■仕様変更箇所

TYPE	変更内容	変更前	変更後
SUTPT	本体材質	SCS13A	SUS304相当
	刻印方法	鋳出し	鋳出し+印字
	刻印内容	材質+ねじの呼び	ねじの呼び+ミスミ型番

<外観変更詳細> （写真：刻印例）

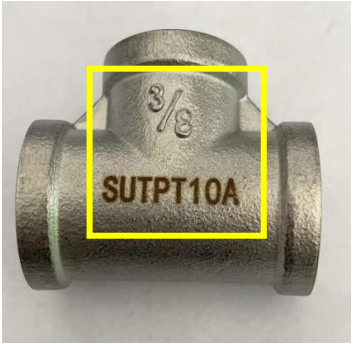
変更前

鋳出し
(材質+ねじの呼び)

変更後

鋳出し+印字
(ねじの呼び+ミスミ型番)
